Réponses aux observations de l'enquête
publique

Projet de parc photovoltaïque

Commune de Guillon-Terre-Plaine

Lieu-dit « La Grande Craie »

Figure 2 : proposition de raccordement avant complétude du dossier par Enedis

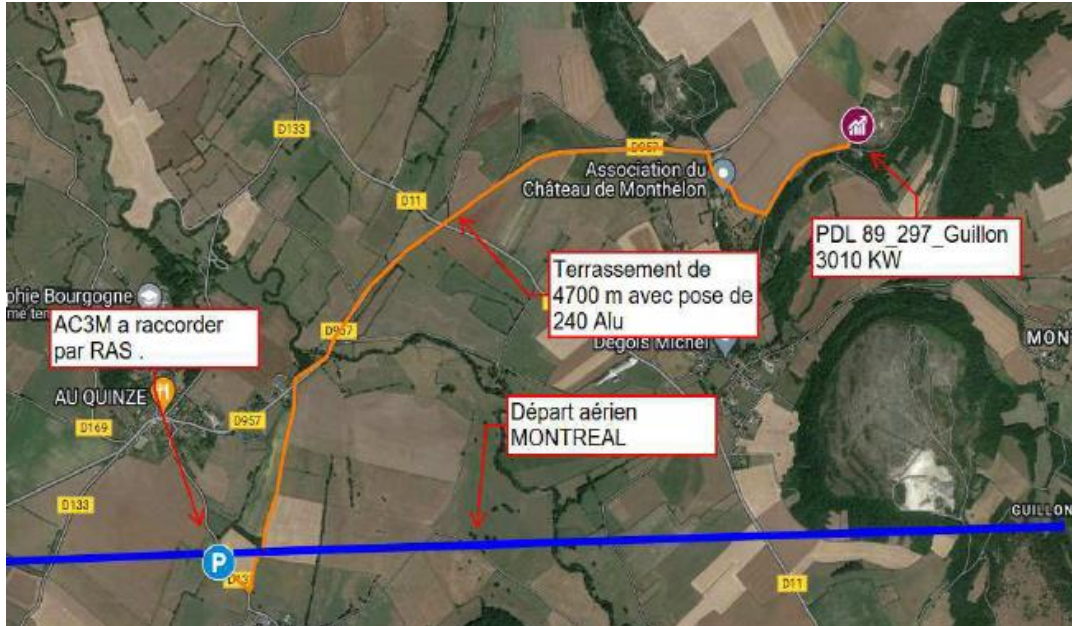
Le raccordement au réseau électrique peut également poser problème car les postes suggérés sont éloignés et la présence des câbles de la fibre optique le long des infrastructures routières pourrait peut-être poser problème pour enterrer les câbles électrique au même endroit.

La proposition de raccordement avant complétude du dossier a été faite par Enedis et le tracé est présenté ci-dessus. Celui-ci correspond à un raccordement de 4,7 km le long des routes et plus particulièrement de la D967. Aucun problème n'est à noter avec la présence de fibre optique, Enedis possédant l'expérience et l'expertise nécessaire. Conformément au Code de l'environnement, une DT-DICT est réalisée en amont de l'étude de tracé définitive afin de prendre en compte l'ensemble des réseaux déjà présent et prévenir tout risque d'endommagement des réseaux déjà en place.

Le tracé prévisionnel du raccordement est situé le long de l'emprise des routes départementales ou communales, les incidences sur le milieu naturel et les ZNIEFF identifiées sont donc négligeables (page 133 de l'étude d'impact).

De plus le raccordement suivra les voies de circulation qui elles-mêmes enjambent les cours d'eau par des ponts existants. Le passage par encorbellement (passage sur les ponts franchissant les cours d'eau) sera privilégié pour le passage des câbles, et induira une incidence nulle sur l'enjeu écologique lié aux cours d'eau. Si l'encorbellement n'est pas possible, un fonçage ou forage dirigé sera réalisé.
